# 設楽ダムサイトを活断層が貫く…市民科学調査で判明

市野 和夫 （設楽ダム地質調査グループ）

高木仁三郎市民科学基金の 2017 年度助成を受けた調査結果は、ダム事業者に対して 2019 年 3 月に提出した《意見書》<sup>(2)</sup>としてまとめたが、その意見書に盛り込むことができずに積み残した課題、「ダムサイトを通る活断層」についてこの報告で明らかにする。

図1 ダムサイト右岸の F-③断層の延長は、ほぼ N20W 高角で中央構造線 (ML) の直近まで続いている。ダムサイトにおいては、中角度であるが、他の露頭ではすべて高角度であり、ダムサイトのみの傾斜は異常値を示しているものと判断される。 国土地理院 5 万分の 1 地形図 (田口、三河大野) に基づく、縮尺線長:4000m.

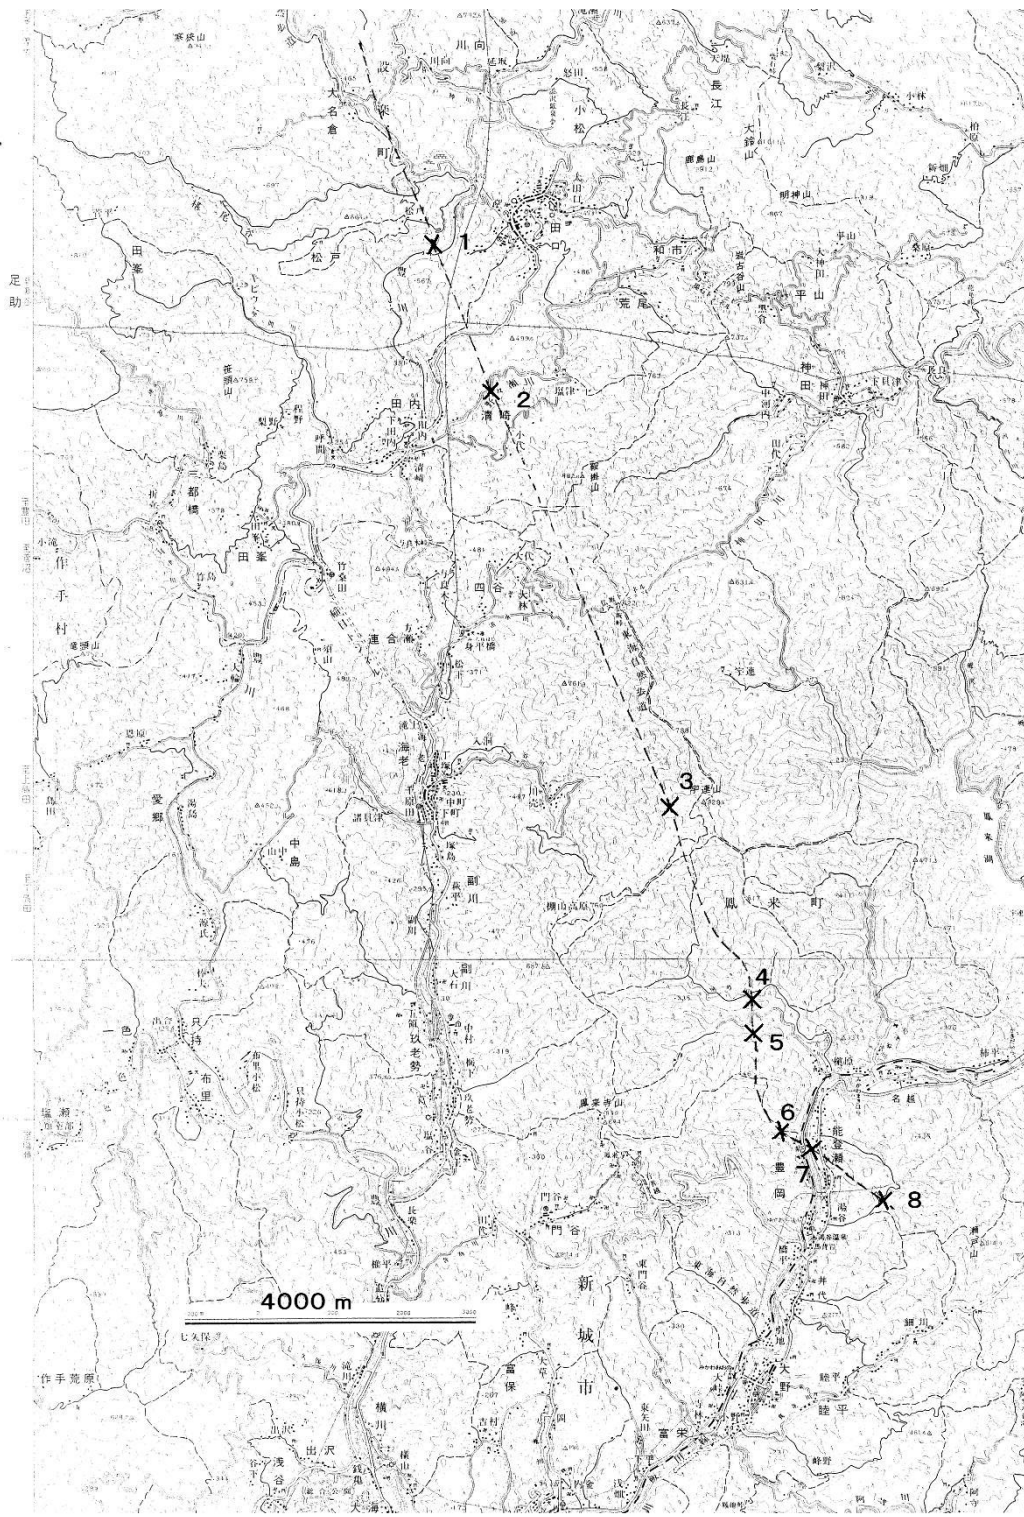
図 1 には、国土地理院発行の 5 万分の 1 地形図上に、確認した露頭を記入して滑らかに破線で結び、推定断層線を描いた。また、同 2 万 5 千分の 1 地形図上に、中央構造線に近い新城市能登瀬付近から設楽火山のほぼ中心部に当たる宇連山までの推定断層線を描いたのが図 2 である。図中の数字は表 2 の No.を示す。

平成27年度・平成29年度の国の報告書では、F-③の走向傾斜はN29W45～50W程度の値が示されているので、この傾斜に基づいて標高差を考慮して推定（地表）断層線を描いてみたが、踏査で見つかる実際の露頭はこの線上には載らずに、ダムサイトと宇連川の淵を結んだ直線上にだいたい載ることから、真の傾斜は80～90度の高角であると判断できるし、実際に露頭で観察される傾斜は80度程度である。

図3 松戸の二重山稜地形は、山体すべりが強く疑われる。

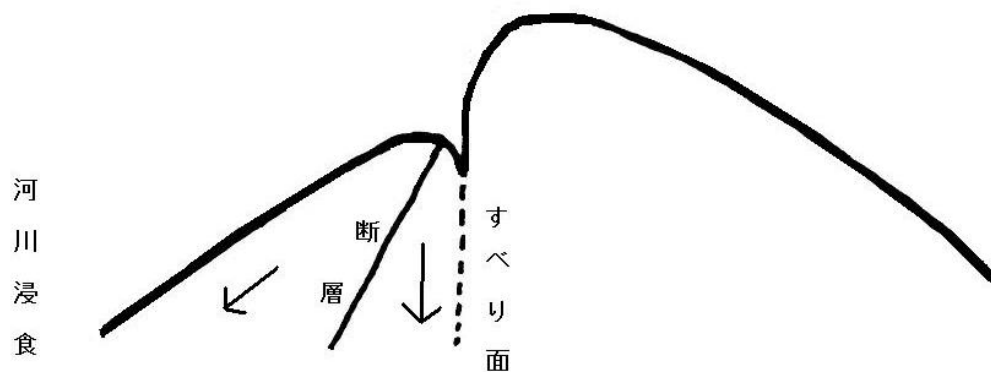
設楽ダムとの関係で特に重要な点の一つは、ダムサイト（松戸の南尾根）における断層の傾斜（事業者による横坑・ボーリング調査によるデータ）が他の露頭と比較して低角であることが明らかになったことである。すなわち、他の地点の全てで高角度である断層が松戸の尾根部分だけ、ゆるい傾斜となっているという事実は、松戸南尾根（二重山稜地形の南半分）が山体すべりというべき巨大な岩盤すべりを起こしている結果とみれば、合理的に説明できる（図3参照）。
